BOLETÍN 30

IMPORTANTE: Información técnica para turbocompresores PSA/Ford

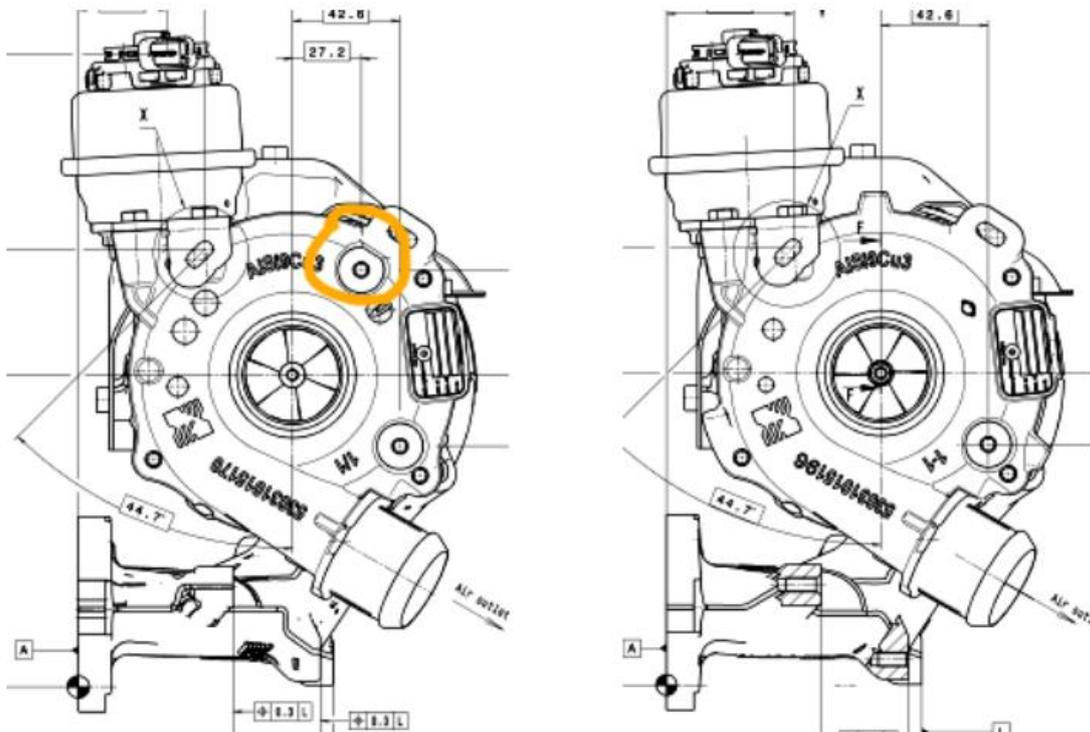
Tenga en cuenta una diferencia en las dimensiones exteriores de los turbocompresores para el motor DW10F_ utilizado por el antiguo Grupo PSA (ahora Stellantis) y Ford (motor llamado DuraTorq 2.0).

El turbocompresor IAM **5303 988 0394** (mostrado a la izquierda) es compatible con *todos los* vehículos que tienen un turbocompresor 5303 970 0265, 5303 970 0394 o 5303 970 0634 instalado como equipo original.

El turbocompresor IAM **5303 988 0634** (mostrado a la derecha) *solo* es compatible con vehículos Grupo PSA (Citroën/DS/Opel/Peugeot/Vauxhall y Toyota ProAce) pero *no* con vehículos Ford. El conducto de entrada de aire que se conecta a la entrada del compresor en los vehículos Ford requiere ambos puntos de fijación, el de los vehículos PSA requiere solo uno.
